Emne: Alver Brygge. Søknad om godkjenning endret utførelse av utslippsledning.

Vedlagt oversendes søknad om godkjenning av reviderte VA-planer i prosjektet Alver Brygge (snr. 16/3584 – 16/31656).

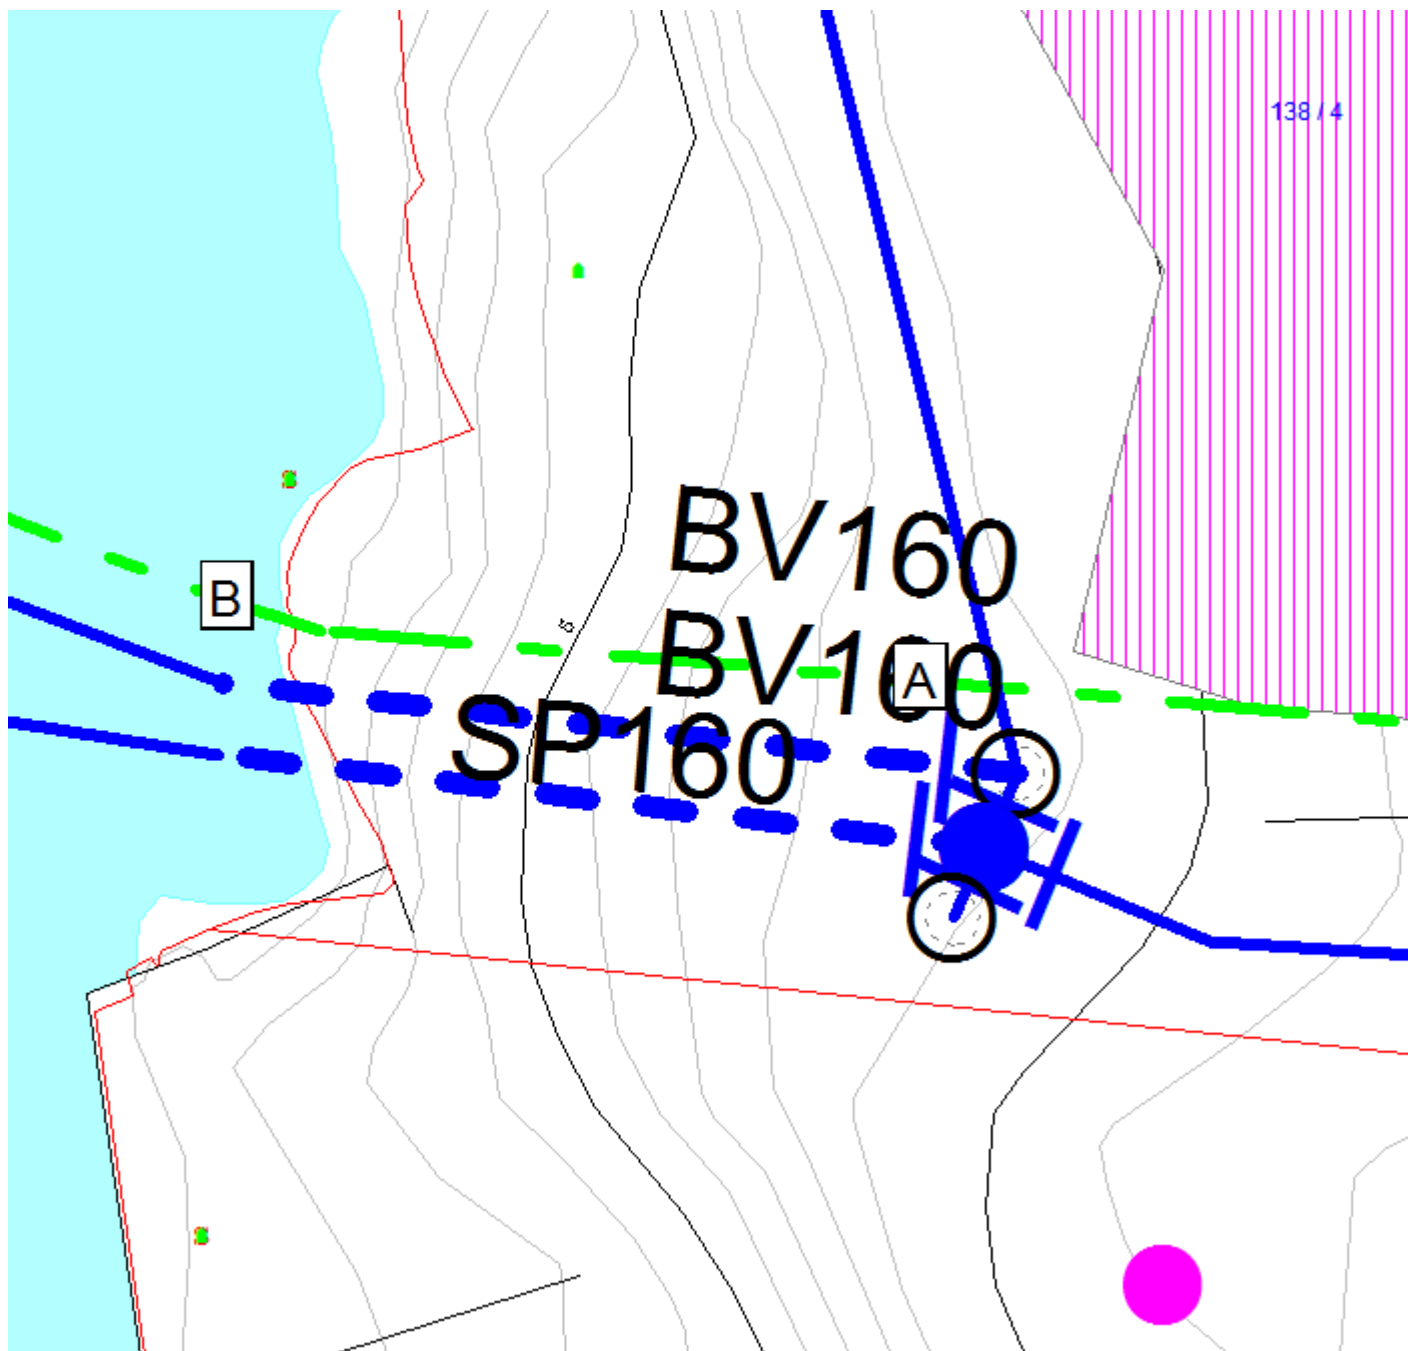
Har vert ute og sett på dette i lag med konsulent. Har sett på blider frå førre anlegg, og muligheit for å få til borehol for ny utsleppsledning. Meiner at ein bør sjå på om dette er mulig. Selvfallsledning ned til pkt A og borehol mellom pkt A og B. Det burde være plass og lage stuff ved sida av betongkum, her ligg det jo allereie delvis til rette, ref bilder. På norside av eks. kum er det kun ein 32 mm. Vannledning til ein bustad. Som det ser av bilder starter borehol på ca cote 6,50
